Abwägung der im Verfahren vorgebrachten Stellungnahmen der Öffentlichkeits- und Behördenbeteiligung

1. Frühzeitige Öffentlichkeitsbeteiligung gemäß § 3 Abs. 1 BauGB vom 01.03.2021 bis 19.03.2021 Aus Gründen des Datenschutzes werden keine Namen genannt. Die Anregungen sind nach Themenblöcken zusammengefasst. Stellungnahmen <u>mit Planungsrelevanten Hinweisen:</u> 1.1 ein Bürger / eine Bürgerin 1.2 ein Bürger / eine Bürgerin 1.3 ein Bürger / eine Bürgerin 1.4 ein Bürger / eine Bürgerin 1.5 ein Bürger / eine Bürgerin 1.6 ein Bürger / eine Bürgerin 1.7 ein Bürger / eine Bürgerin 1.8 ein Bürger / eine Bürgerin 1.9 ein Bürger / eine Bürgerin 1.10 ein Bürger / eine Bürgerin 1.11 ein Bürger / eine Bürgerin 1.12 ein Bürger / eine Bürgerin 1.13 ein Bürger / eine Bürgerin Bürgeranträge gem. § 24 GO NRW und Antrag auf Informationen gem. § 23 GO NRW	Datum 01.03.21 27.02.21 02.03.21 11.03.21 02.03.21 19.03.21 19.03.21 19.03.21 17.03.21 16.03.21 07.03.21 15.03.21 08.03.21 22.02.19 17.03.19 11.03.19 12.03.19 16.03.19 05.03.19 10.03.19 06.05.19

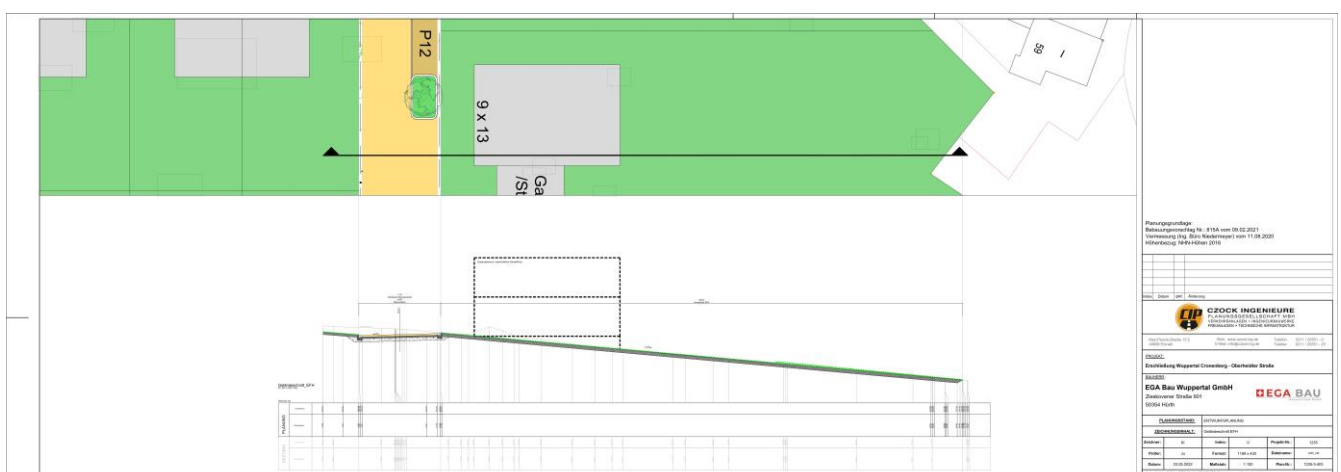
- Starkregenereignisse haben laut Einschätzung CIP im Teilbereich 2 aufgrund der Höhenverhältnisse der Bestandsgelände zur Folge, das Regenwasser in Richtung Südosten abfließt. Die geplante Höhe der Wallkrone kann die Wassermassen aber nicht aufnehmen, sie fließen daher ausschließlich über die Grundstücke der Unterlieger. Zusätzlich hat die Stichstraße keinen Abfluß. Dies ist nicht hinnehmbar! Mit der vorgeschlagenen Wasserableitung von allen sieben Grundstücken des Teilbereichs 2 wird die Kapazität der geringen Kronenhöhe angezweifelt. Die Forderung der Bürger ist daher ein geeignetes Entwässerungskonzept zu erstellen, welches nicht die Unterlieger zur Wasserableitung vorsieht. Weiterhin ist nicht beschrieben, wer für die Pflege des Walls zuständig ist und wie dort bepflanzt werden darf. Es wird um Nachbesserung bzw. Klärung gebeten.

- Wohin fließt das Wasser von SWP4-1, wenn laut B-Plan keine Pumpen verbaut werden sollen?
- Die Stichstraße nach Osten hat keinen sinnvollen Ablauf/Kanalanschluss. Zum Hochwasserschutz soll eine Wallanlage errichtet werden. Diese hat nicht nur den Nachteil, dass die Gebäude noch höher liegen und somit die oben genannten Effekte noch verstärkt, sondern ein Sammelbecken für Starkregenereignisse ausbildet. Eigentlich sollte dies auch das Ziel einer solchen Anlage sein. Im vorliegenden Fall allerdings wird hierdurch ein künstlicher Trichter gebildet, der seinen Überlauf auf der Grenze zwischen den Flurstücken 514/23 und 856 hat. Da der Trichter keinen anderen Ablauf und auch keinen Anschluss an ein Kanalnetz hat, werden hier zwangsweise alle Niederschläge des Teilbereichs 2

Das Entwässerungskonzept wurde entsprechend der Änderung im städtebaulichen Entwurfes nochmal angepasst und für den Bereich des WA3 überarbeitet. Im gesamten Planbereich sind ca. 35 Gebäude geplant sowie eine Fläche für geschlossene Lager, z.B. Caravanstellplätze.

Zur Erläuterung des Entwässerungskonzeptes: Die Höhenverhältnisse des Bestandgeländes haben zur Folge, dass Regenwasser bei Starkregenereignissen und entsprechender Sättigung des Untergrundes in Richtung des südöstlich gelegenen Regenrückhaltebeckens fließen kann. Eine natürliche Rückstaukapazität ist innerhalb des hängigen Bestandgeländes, abgesehen von kleineren Mulden und Erdwällen, nicht gegeben. Die planmäßige Regenentwässerung für einen Großteil des Erschließungsgebietes erfolgt über einen neu herzustellenden Regenwasserkanal in der Haupterschließungsstraße mit Anschluss an den vorhandenen Regenwasserkanal in der Straße Häusgesbusch. Im weiteren Verlauf entwässert dieser in das östlich vom Erschließungsgebiet liegende Regenrückhaltebecken. Dieses hat ausreichend Kapazitäten, um die zusätzlichen Oberflächenwasser aufnehmen zu können.

Sollten Regenereignisse auftreten, die über den Bemessungsfall der Kanaldimensionierung hinaus gehen sind Retentionsmaßnahmen vorzusehen, um eine weitgehend schadlose Ableitung des Oberflächenwassers bei Starkregenereignissen sicherzustellen. Berechnungsgrundlage zur Bemessung der erforderlichen Rückstaukapazitäten bildet der Überflutungsnachweis nach DIN 1986-100. Für den Bemessungsregen wurde das 30-jährige Regenereignis angenommen. Eingangsgröße für die zu ermittelnden Rückstaukapazitäten ist die Summe aller befestigten Fläche.
